Spannrahmen SP1

Federstiftmontage

SP1/53

Vertikalschnitt

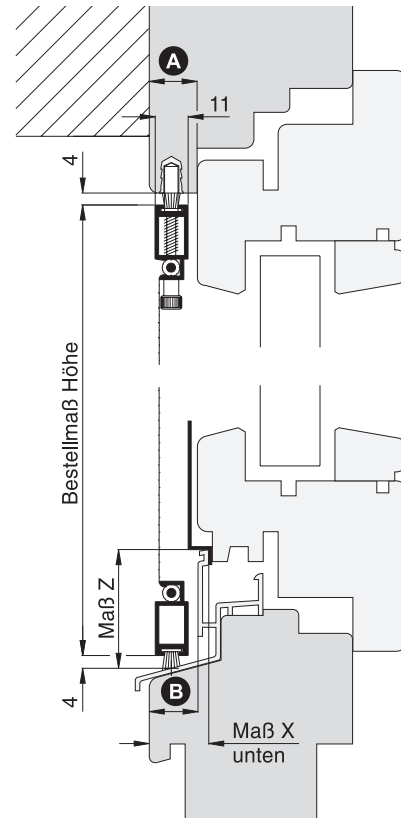
Achtung

Maß Z hat sich geändert.

Maß X unten, Maß Z = siehe Vertikalschnitt
